五井火力発電所更新計画に係る環境影響評価準備書  
委員会及びその後に寄せられた質疑・意見に対する事業者の見解

No	項目	細目	質疑・意見の概要	事業者の見解	備考
1	事業計画	方法書からの変更点	<p>(4月21日委員会での質疑・意見)</p> <p>方法書と準備書でタービン建屋が1つから3つになる等変化が大きい、大きく変えたメリットは何か。</p> <p>7年間で良いものができ、設計を変えたということか。</p>	<p>(4月21日委員会での回答)</p> <p>従来はタービン建屋が一体型になっていて、1つのフロアに発電設備が3台並ぶ設計がほとんどでした。今回は発電設備を1台ずつ別々にするなど、コストダウンし、発電原価を低減することで、より競争力の高い発電所とする計画としました。</p> <p>方法書の時点では1600℃級ガスタービンコンバインドサイクルが最新鋭の設備でしたが、現在1650℃級の設備が商用化できる目途が立ち、熱効率が飛躍的に向上するとともに、CO<sub>2</sub>の排出原単位も0.324から0.309に下げることができるようになりました。このため、この設備に合わせてレイアウトを見直しました。</p> <p>(4月21日委員会での回答の追加回答)</p> <p>事業計画に関する方法書からの主な変更点は添付資料①のとおりです。</p> <p>対象事業実施区域は、海域工事に係る船舶のアンカーの範囲を考慮し、海域の範囲を約12万m<sup>2</sup>から約13万m<sup>2</sup>に変更したもので、これによる環境影響の増加はほとんどないものと考えております。</p> <p>前述のとおり、発電設備については最新鋭の熱効率64.0%、1650℃級ガスタービンコンバインドサイクル発電設備(出力78万kW×3基)を採用し、CO<sub>2</sub>の排出原単位を低減するとともに、設備に合わせて設備レイアウトを見直しました。</p> <p>二酸化窒素については、高性能の予混合型低NO<sub>x</sub>燃焼器及び排煙脱硝装置により排出濃度を5ppmから4.5ppmに低減する計画とし、煙突高さについては、設備の大型化による影響を考慮し59mから80mに変更しました。</p> <p>温排水量は出力増加に伴い、方法書記載の48m<sup>3</sup>/sから</p> <p>(次頁へ続く)</p>	添付資料①

図1 発電所の配置計画の概要（方法書）

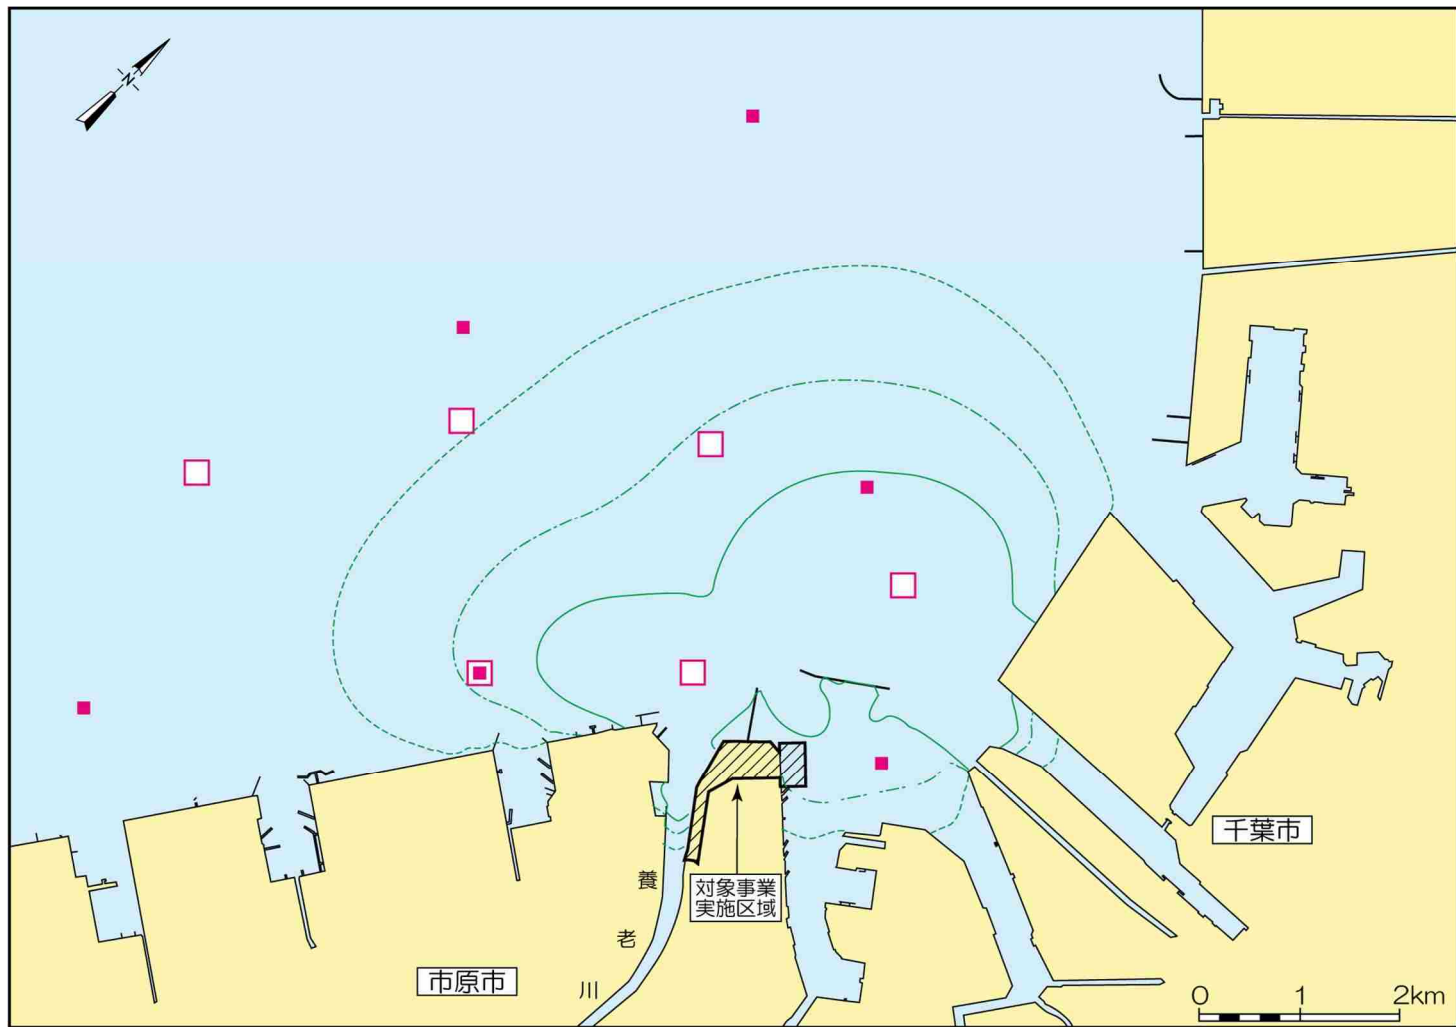
No	項目	細目	質疑・意見の概要	事業者の見解	備考
2	事業計画	方法書からの変更点	<p>(4月21日委員会での質疑・意見)</p> <p>放水口の位置が変わっていることが大きいと思う。養老川側は、砂洲、干潟や鳥類の餌場でもあり、方法書時にはこれについて予測するよう千葉県知事意見があった。また養老川側の放水口近くに生物や水温・水質の調査点がない。</p> <p>一方、シミュレーションでは養老川に高温域が広がり、これは養老川側に放水口が向いていることが大きい。元々影響が大きく、影響がない訳ではない。しかも7℃と高い温度のため放水口近傍ではかなり影響があるはずである。放水口の位置を考える上で考慮しなくてはならない。</p> <p>放水口位置を変更するに当たって、環境への影響の検討プロセスを説明いただきたい。</p>	<p>(4月21日委員会での回答)</p> <p>方法書の放水口選定位置は水深が浅く、大量の浚渫を伴う大きな工事となることから、既設の放水口位置としました。</p> <p>放水口前面には河口干潟があるため、干潟の調査については海域全体の調査とは別に行っています。調査項目は干潟に生息する動植物、また、生息環境として水質や水温についても調査しています。</p> <p>温度影響は、取放水温度差10℃から7℃、冷却水量も現状に比べて低減する計画になり、温排水の拡散範囲も若干小さくなります。また、取放水温度差7℃で放水するため、放水口直近では7℃に近い水温になりますが、現状の10℃よりも下げていること、排出された温排水は急激に周囲の海水と混合されて水温は低下するので、準備書では1℃、2℃、3℃の水温上昇範囲として示しています。放水口近傍では多少の影響が考えられますが、全体として影響は少ないと予測・評価しています。</p>	
3	事業計画	工事計画	<p>(6月26日現地視察での質疑・意見)</p> <p>6号GT設備は壊してしまうのか。</p>	<p>(6月26日現地視察での回答)</p> <p>新設のため、撤去する計画です。</p>	
4	事業計画	工事計画	<p>(6月26日現地視察での質疑・意見)</p> <p>6号GT設備はまだ使えるのではないのか。売却したりしないのか。</p>	<p>(6月26日現地視察での回答)</p> <p>海外ではまだ使えると思いますが、輸送代等もかかるので難しいと思います。</p>

No	項目	細目	質疑・意見の概要	事業者の見解	備考
1	事業計画	方法書からの変更点		<p>(前頁からの続き)</p> <p>54m<sup>3</sup>/s に増加しますが、既設の温排水量 63m<sup>3</sup>/s からは減少します。</p> <p>放水口位置は、方法書で計画した放水口設置予定地周辺は砂溜まりとなっており、放水口設置にあたっては浚渫規模が大きくなり周辺海域への地形改変による影響が考えられること、一方既設放水口については、これまでの発電所の運転にあたり放水を行っていること、また、干潟の動物・植物は環境の変化が大きいところに生息・生育しており、水温等の変化に適応能力があることから、新たに放水口を設置するよりも既設放水口を流用する方が環境影響は小さいものと考え計画を見直しました。</p> <p>なお、廃棄物低減の観点から海生生物の付着防止のため冷却水に海水を電気分解し生成した次亜塩素酸ソーダを注入する計画ですが、放水口において残留塩素濃度を定量下限値未満となるよう管理することから、影響は少ないものと考えます。</p> <p>これらの変更を踏まえて実施した環境影響の予測・評価結果については準備書に記載のとおりであり、本事業による環境影響は実行可能な範囲で回避又は低減されているものと考えております。</p>

図2 温排水拡散予測範囲と調査位置（潮間帯生物）

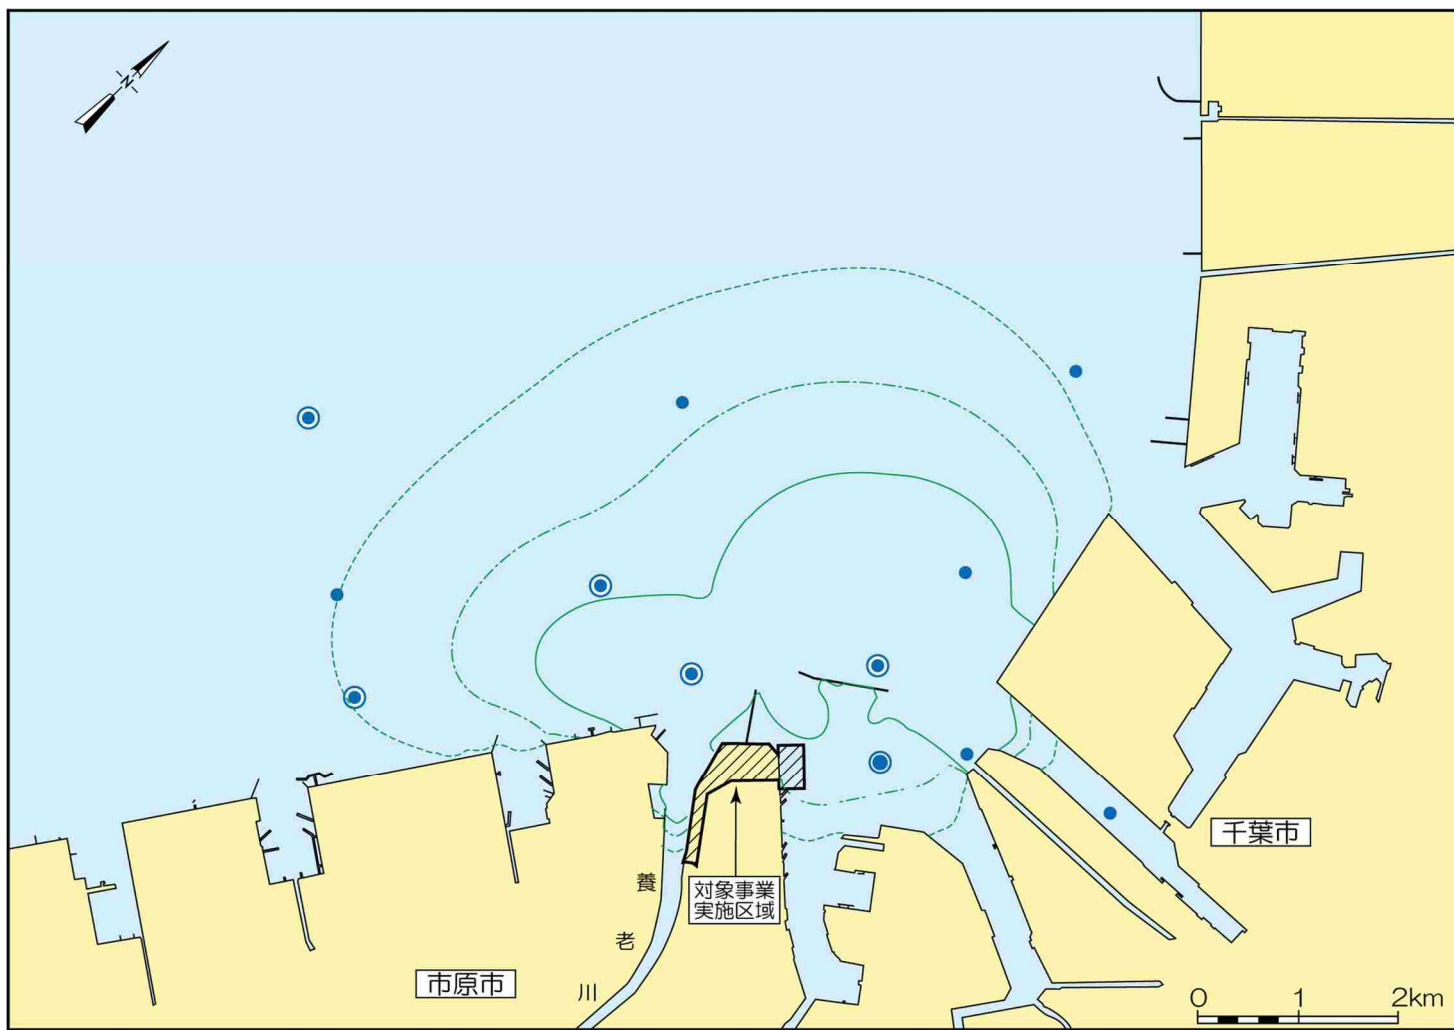
No	項目	細目	質疑・意見の概要	事業者の見解	備考
11	設備計画	塩素等薬品の注入	<p>(7月21日委員会での質疑・意見) 次亜塩素酸ソーダの注入について、意見の概要と事業者の見解の23頁にもあるが、14箇所中、南横浜、東扇島、鹿島の3カ所で行っているとあるが、実際の効果はどうか。</p> <p>それでも、全く付かないようにはできず、廃棄物として回収して産廃処理することになるのか。</p>	<p>(7月21日委員会での回答) 定量的に示せないが、効果はある。先ほど熱交換器の効率を上げるためと説明したが、もう1つ、貝が付くとトラブルの原因となるので、定期的に清掃して貝を処理しなければならないという廃棄物の問題がある。廃棄物を減らすという意味からも効果があり、次亜塩素酸ソーダを入れることを考えている。</p> <p>できるだけ有効利用を考えて行くが、現時点ではそこまで具体的なことが記載できなかったため、法令に基づき適切に処分しますという意味で廃棄物として適正に処理すると記載している。</p>	
12	予測評価	陸生生物	<p>(4月21日委員会での質疑・意見) 動物の予測評価で、「影響が少ない」、もしくは「影響がほとんどない」のどちらかしかないが、何を根拠に分けているか説明いただきたい。</p>	<p>(4月21日委員会での回答) 大きな考え方で申し上げます。「ない」の記載は100%影響がないと言える場合。「ほとんどない」は我々の知見や科学的な観点から影響がないと想定されるが、100%影響がないとは言い切れず「ない」に限りなく近いと判断される場合。影響はあるけれども、相対的に影響が少ないものとして「少ない」と3段階の評価としています。</p>	
13	調査点	海生生物	<p>(4月21日委員会での質疑・意見) 海洋生物は水温の影響を大きく受ける。それに沿った形で影響評価をすべきである。温排水予測結果で温度上昇域を出しているなら、あわせて3、2℃上昇域の調査ポイントを作って、コントロールとして外も調査点としても良い。温度の影響が分かる調査ポイントでないか問題があると思う。</p>	<p>(4月21日委員会での回答) 現況調査では文献調査として東京電力が行った環境監視のデータ等を利用しています。データによっては平成3、4年度ものなどを利用しており、現状と変わらないことを確認するために、現地調査を行いました。 複数の文献調査と現地調査を行っているため調査点が入り組んでおり、多少配置は歪になっていますが、基本的に1℃の温排水拡散範囲の内と外を包含する形で、調査していると考えております。</p>

No	項目	細目	質疑・意見の概要	事業者の見解	備考
14	調査点	海生動物	(4月21日委員会後の質疑・意見) 海洋生物の調査ポイントの選定は温排水拡散予測結果に基づいて決定されるべきではないのか。そうしないと施設稼働による影響評価が正しく実施できないのではないのか	(4月21日委員会後の質疑・意見に対する回答) 準備書に記載する温排水拡散予測結果は、現地調査結果を踏まえて条件を設定し予測を行っています。このため、調査点を設定する段階では、温排水拡散範囲について予備的な予測を行い、その結果に基づき調査点を配置することとなります。 本事業においても、海生生物に関する調査点は、予備的に温排水拡散予測を実施したうえで、1℃の温排水拡散範囲の内と外を包含する形で、できるだけ偏りなく配置しました。なお、準備書に記載した温排水拡散予測結果と調査点の配置は、添付資料に示すとおりです。	添付資料②
15	調査点	水環境	(6月26日現地視察での質疑・意見) 海域の調査点が姉崎は整然としているのに対し、五井の海域の調査範囲がいびつなのはなぜか。	(6月26日現地視察での回答) 千葉火力発電所で行った調査点など複数の文献調査と現地調査を行っているため調査点が入り組んでおり、多少配置は歪になっていますが、1℃の温排水拡散範囲の内側と外側を包含する形で調査しております。

図1 代表測定局の位置

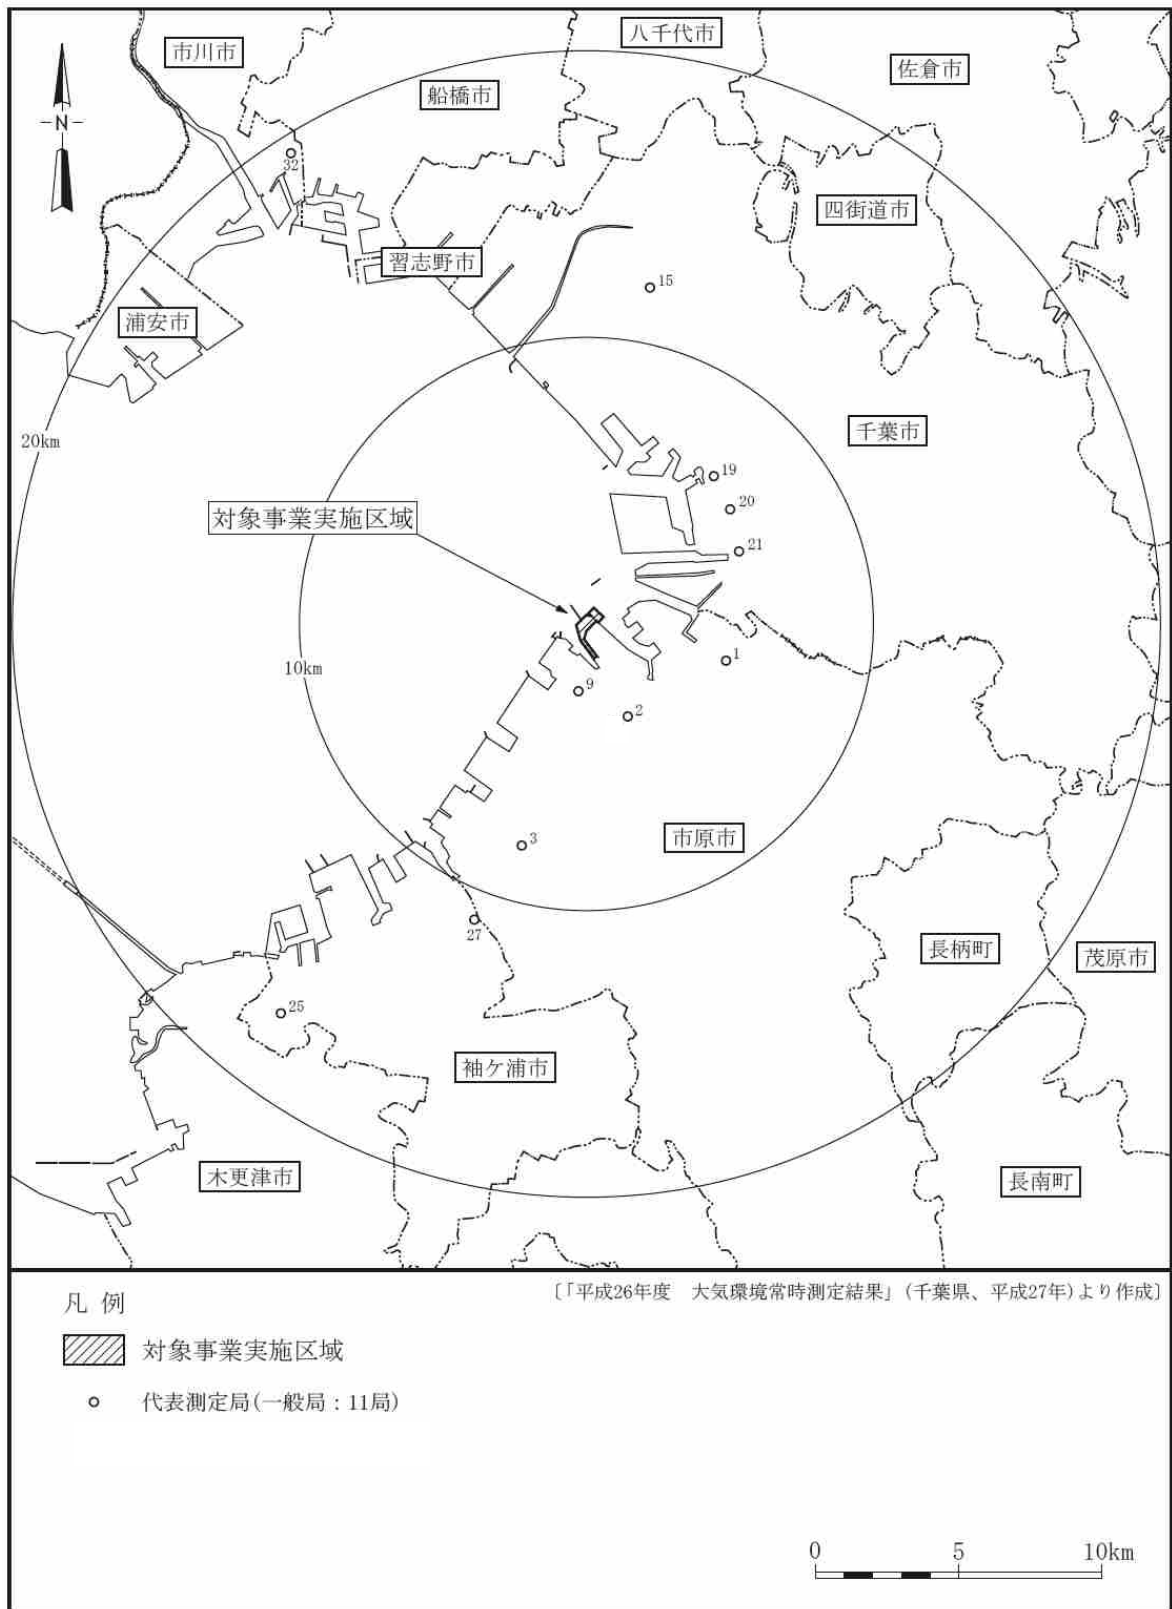
No	項目	細目	質疑・意見の概要	事業者の見解	備考
16	予測評価	事後調査	<p>(4月21日委員会での質疑・意見) 環境監視項目としてあがっているが、事後調査を実施しないとある。この関係はどういったことか。</p>	<p>(4月21日委員会での回答) 「事後調査」は、予測内容が不確実な場合等、事後調査に必要な要件が発電所アセス省令で定められています。「環境監視」は、予測評価が不確実なわけではないが、事業者が自主的に行うものです。</p> <p>本事業については、事後調査が必要と考えられる項目がないため、事後調査としては実施せずに環境監視としてモニタリングを実施するという位置づけです。</p> <p>(4月21日委員会での回答の追加回答) 「事後調査」については、「発電所アセス省令」第31条第1項の規定により、次のいずれかに該当する場合において、当該環境保全措置の実施に伴い生ずるおそれのある環境影響の程度が著しいものとなるおそれがあるときは、実施することとされています。</p> <ul style="list-style-type: none"> <li>・予測の不確実性の程度が大きい選定項目について環境保全措置を講ずる場合 (過去の環境アセスメントの実績等から、未だ予測の手法が確立されておらず、予測の結果と実際の結果に大きな差が生じるおそれがあると思われる場合で、具体例としては、動物、植物及び生態系に対し環境保全措置を講じる場合等が考えられる)</li> <li>・効果に係る知見が不十分な環境保全措置を講ずる場合 (過去の環境アセスメントにおいて環境保全措置として行われた例が少なく、環境保全措置の効果が十分に検証されていない環境保全措置を講じる場合で、具体例としては、実施例の少ない生物の移植等が考えられる)</li> </ul> <p>(次頁へ続く)</p>

No	項目	細目	質疑・意見の概要	事業者の見解	備考
16	予測評価	事後調査		<p>(前頁からの続き)</p> <ul style="list-style-type: none"> <li>・工事の実施中及び土地又は工作物の供用開始後において環境保全措置の内容をより詳細なものにする場合（環境影響評価の実施段階で想定した環境保全措置の内容について、工事の実施及び供用開始後の状況を踏まえ、それをより詳細なものにする場合）</li> <li>・代償措置を講ずる場合であって、当該代償措置による効果の不確実性の程度及び当該代償措置に係る知見の充実の程度により、事後調査が必要であると認められる場合 （効果が十分に検証されていない代償措置を講じる場合や代償措置の知見が少ない場合等、事後調査を通じて代替措置の効果を把握する必要がある場合等）</li> </ul> <p>本事業に係る環境影響評価については、準備書に記載のとおり上記項目に該当せず、環境保全措置を確実に実行することで予測及び評価の結果を確保できることから、環境影響の程度が著しく異なるおそれはないものと考えます。</p> <p>一方、「環境監視計画」は、「事後調査」には該当しないものの、事業者が環境保全措置に資する自主的な取り組みとして、工事中及び運転開始後に環境監視を実施するものです。</p>	
17	予測評価	大気質	<p>(4月21日委員会での質疑・意見)</p> <p>施設の稼働による大気予測では現状と将来のコンター図を並べているが、リプレースの効果がどれくらいあるのか差分として提示いただけないでしょうか。</p>	<p>(4月21日委員会での回答)</p> <p>本事業では予混合型低NOx燃焼器並びに排煙脱硝装置を設置する計画としており、窒素酸化物排出濃度及び時間当たりの排出量について大幅な低減を図っています。</p> <p>上記の諸元を踏まえ、代表測定局における更新前後の二酸化窒素の年平均値の寄与濃度について予測を行いました。その結果によると、すべての代表測定局において、更新後は更新前の寄与濃度以下に低減しています。</p> <p>(4月21日委員会での回答の追加回答)</p> <p>大気質の比較結果は、添付資料のとおりです。</p>	添付資料③
